ACTA DE COMITÉ TÉCNICO 01

CONTRATO DE OBRA No.	0398-2024	**Fecha Comité:**	25 de septiembre de 2024
OBJETO DEL CONTRATO:	MEJORAMIENTO DE VÍAS DEL CASCO URBANO MEDIANTE REHABILITACIÓN Y CONSTRUCCIÓN DE PLACAS EN CONCRETO HIDRÁULICO EN PUNTOS CRÍTICOS DEL BARRIO RECREO, DEL MUNICIPIO DE PUERTO ASÍS DEPARTAMENTO DEL PUTUMAYO.

ACTA DE MODIFICACION 01 Y ADICION EN RECURSOS

ACTA DE MODIFICACION DE OBRA N° 01

DETALLES CONSTRUCTIVOS SUMIDERO

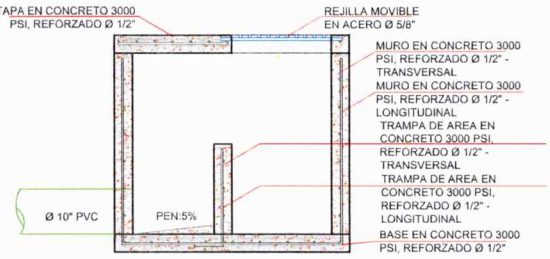
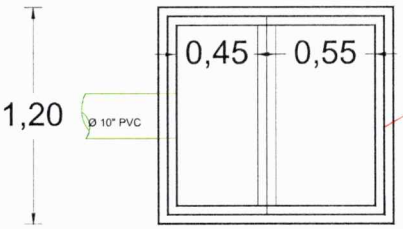
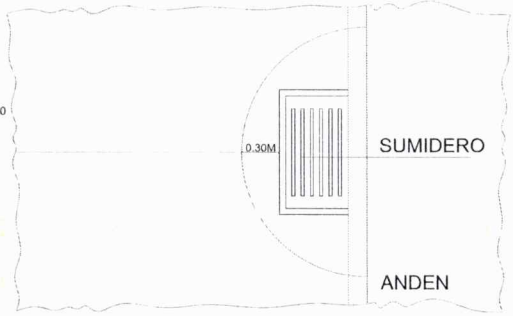
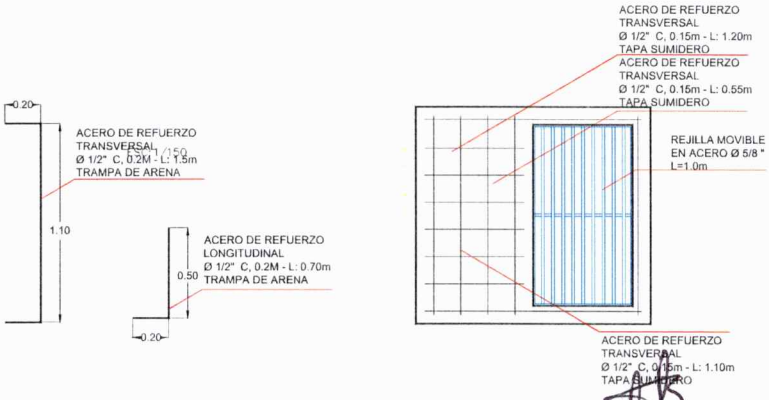
También se hace necesario incluir el realce y reparación de los pozos de Inspección y sumideros existentes, ya que el estado actual de estos no es óptimo, requiere adecuaciones y mejoras para garantizar el buen funcionamiento tanto de las placas a construirse como del sistema de recolección de las aguas lluvia. Además, se requiere la construcción de andenes laterales en concreto, que ayuden a confinar las placas de concreto nuevo además de permitir el tránsito de peatones por zonas seguras y adecuadas.

N.P.4	Sumidero tipo en concreto f`c= 210 kg/cm2 y acero de refuerzo fy= 4200 kg/cm2 (incluye formaleta, tapa, contratapa y rejilla metálica)	Und	0,00	$ 3.892.278	$ 0	(+)	2,00	$ 7.784.556	2,00	$ 7.784.556
N.P.5	Suministro e instalación de tubería PVC 10"	ml	0,00	$ 218.268	$ 0	(+)	12,20	$ 2.662.870	12,20	$ 2.662.870
	SUBTOTAL OBRAS				**$ 295.058.619**			**$ 55.775.621**		**$ 350.834.240**
	PLAN DE MANEJO DE TRANSITO				$ 16.360.000			$ 0		$ 16.360.000
	VALOR COSTO TOTAL DE LA OBRA				**$ 311.418.619,00**			**$ 55.775.621**		**$ 367.194.240**

CONTIENE:
DETALLES SUMIDERO BARRIO EL RECREO, DE CARRERA 29 CON TRANSVERSAL 26, ACTIVIDADES ADICIONALES

DETALLE CAJA DE LA JUNTA

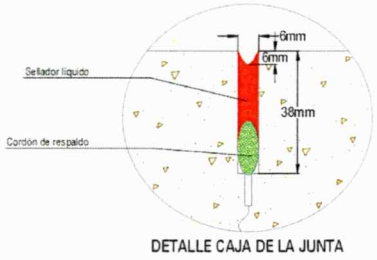
Capítulo	3 CONSTRUIR PAVIMENTO HIDRAULICO							
Ítem	3,3 Sello para juntas						UNIDAD	ml
